## URZĄD MIASTA PIEKARY ŚLĄSKIE BIURO ZAMÓWIEŃ PUBLICZNYCH

BZP.271.20.2024

### WYJAŚNIENIA I MODYFIKACJA TREŚCI SPECYFIKACJI

#### **Budowa basenu pływackiego w Piekarach Śląskich**

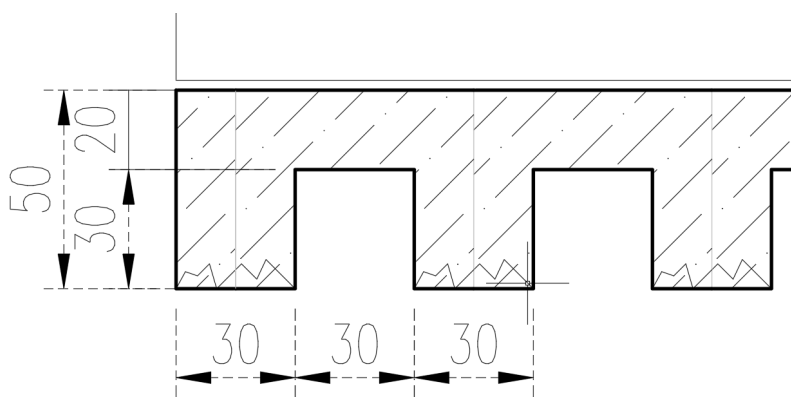
*Prosimy o informację czy prefabrykaty betonowe elewacyjne mogą zostać podzielone, głównie po wysokości? Spowoduje to zmniejszenie kosztów elewacji przez zastosowanie mniejszych form, które z powodu ryflowania są drogie. Poza tym podział spowoduje możliwość zmiany sposobu montażu z mechanicznego na klejony. Globalnie system klejony to oszczędność z granicach 35-40% na całości elewacji.*

Uwzględniając, że kompleks sportowy w przyszłości będzie składał się z trzech budynków, a budynek w etapie C jest budynkiem średniowysokim, ze względu na ujednolicenie elewacji obiektów Zamawiający nie przewiduje zmiany sposobu wykonania.

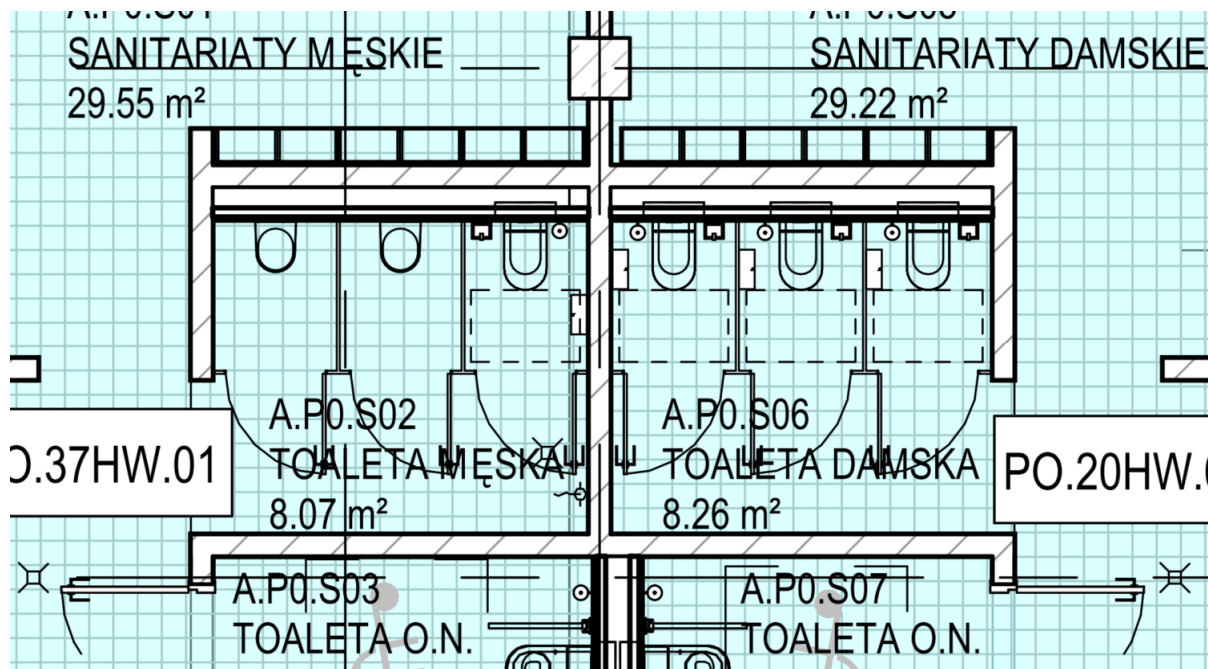
*Na etapie szczegółowych zapytań związanych z zakresem "36\_PROJ IDENT WIZUALNEJ" zwrócono uwagę, że powinien być zamontowany plan tyflograficzny obiektu, tabliczki przy drzwiach z brajlem, ścieżka prowadząca przynajmniej do planu, pola ostrzegawcze przed schodami, nakładki na schody, nakładki na poręcze, na szafkach powinny być też nr w brajlu, recepcja nie jest dostosowana do obsługi OzN, powinna być też pętla indukcyjna. Czy Zamawiający zamierza dostosować otoczenie basenu dla osób o niepełnosprawnościach innych niż ruchowe?*

**Odpowiedź zostanie udzielona w późniejszym terminie.**
